KÖRHANDTAGSFÄSTE BAMBINO

Produktinformation körhandtagsfäste Bambino

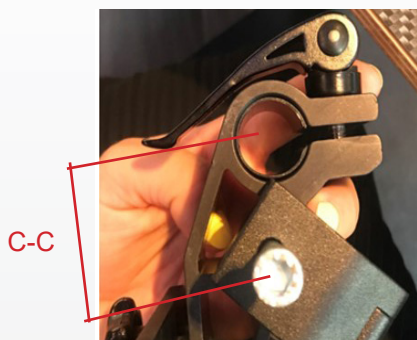
Avvikelsen orsakas av att C- C måttet mellan hålen på körhandtagsfästet (bild 1) är för litet. Detta resulterar i att ena hörnet på gångjärnsklämman täcker en del av hålet där körhandtaget monteras (bild 2).

För att säkerställa leveranser av rullstolsorder har vi en temporär men tekniskt fullgod lösning med avfasad klämman (bild 3) under en kort period i väntan på ny leverans.

Den avfasade gångjärnsklämman är kompatibel till alla monteringar.

Vid rekond/ service kan monteringsproblem uppstå om den fasade gångjärnsklämman och denna version av körhandtagsfäste inte hålls ihop i samma kit. Önskas utbyte av körhandtagsfästet var vänlig kontakta oss.
